改善箇所説明図

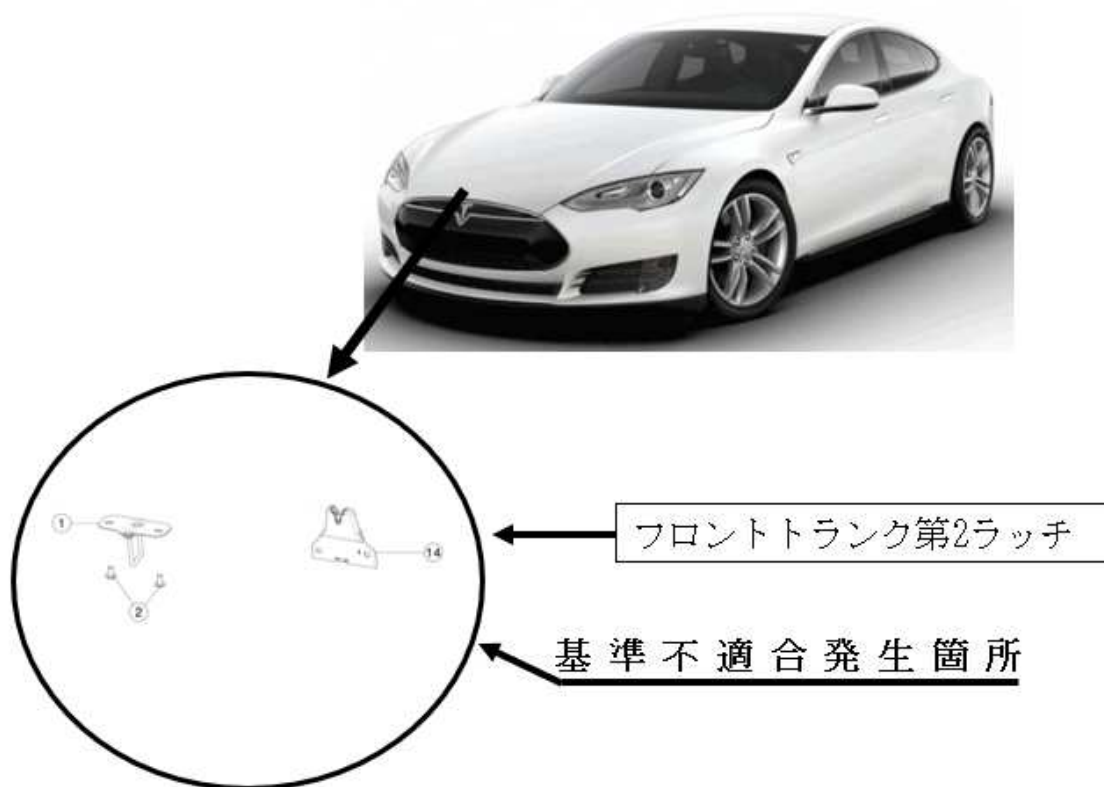
フロントトランクにおいて、第二ラッチの取付部の設計が不適切なため、仕様にあった適合がされていないものがある。そのため、運転者が意図せず第一ラッチを開放した場合、第二ラッチが機能しないことにより、フロントのトランクフードが開放し、ドライバーの視界を妨げるおそれがある。

全車両、該当する部品の取付検査を行い、適切な取付状況に修正をする。

識別：運転者席側ドア開口部のドアロックストライカー付近に、ステッカー（外-3585）を貼付する。
